УКАЗАНИЕ

05.03.01 № 1247/1487

Шифр АБ104

Типовые материалы для проектирования 410003-ТМП. Автоблокировка с тональными рельсовыми цепями с централизованным размещением оборудования АБТЦ-2000. Альбом 3 принципиальные электрические схемы для двухпутных участков.
Изменение №1.

Рисунок 8 - изменения к странице 46

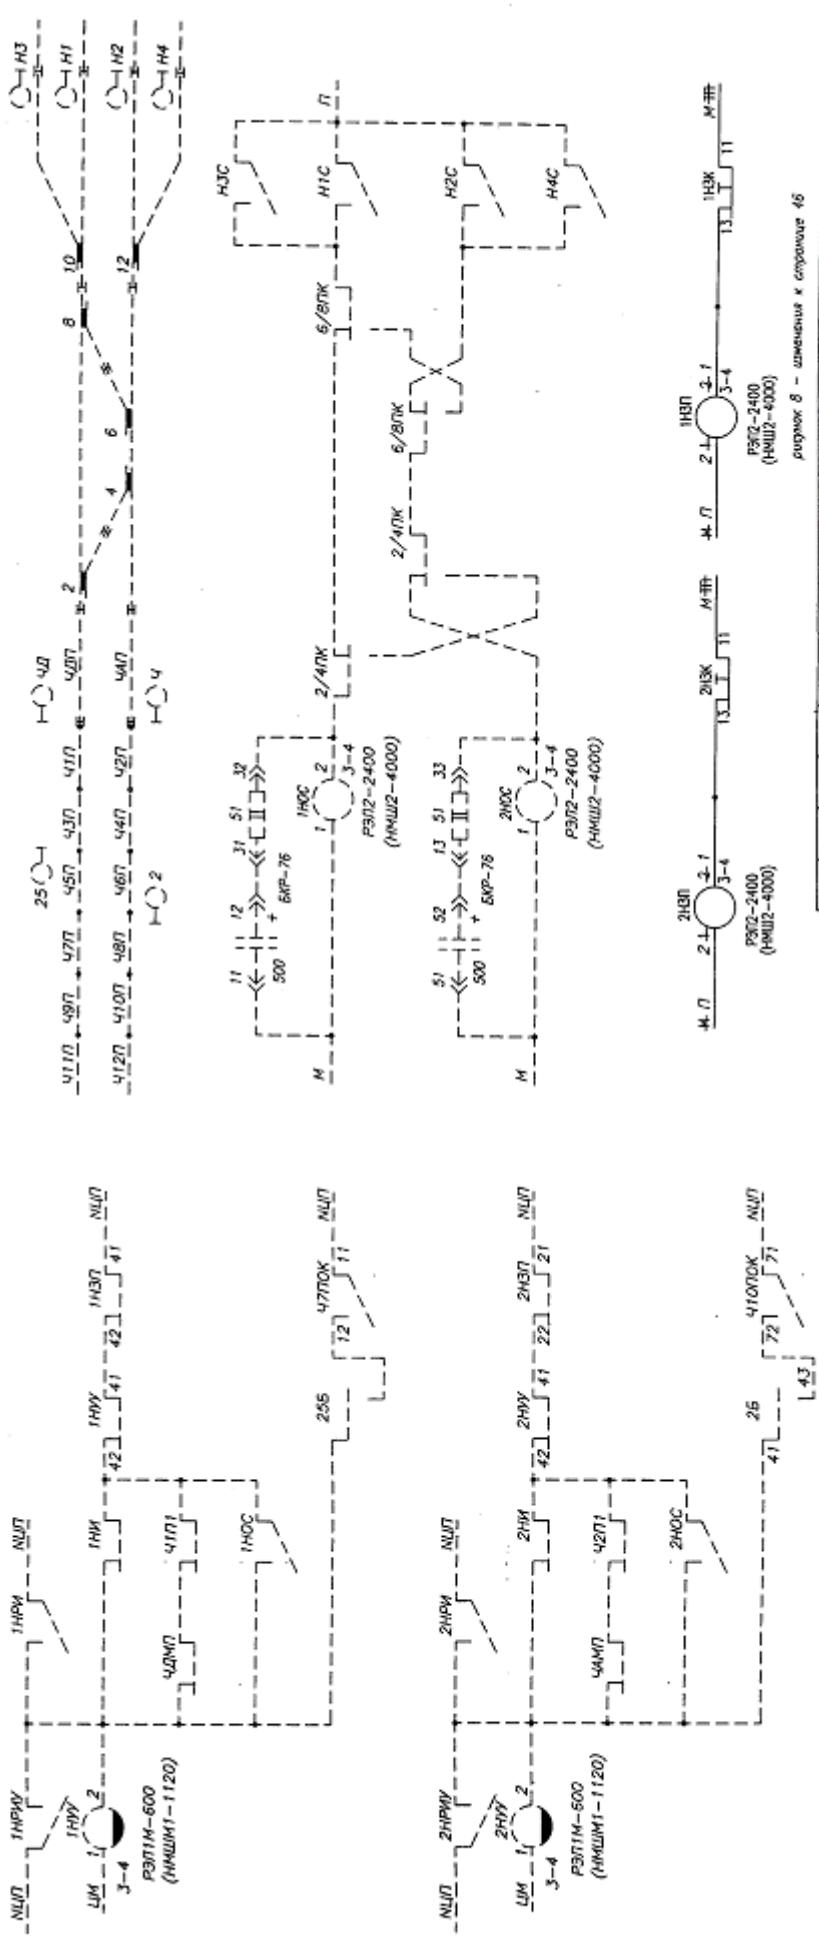
6. При проектировании АБТЦ на участках с диспетчерской централизацией, при передаче станции на диспетчерское управление происходит ложное замыкание участка удаления. Это вызвано выключением реле ЧЗП (НЗП), из-за выключения полюса питания ТП. Для устранения указанного недостатка необходимо изменить схему включения вышеназванных реле в соответствии с рисунком 8.
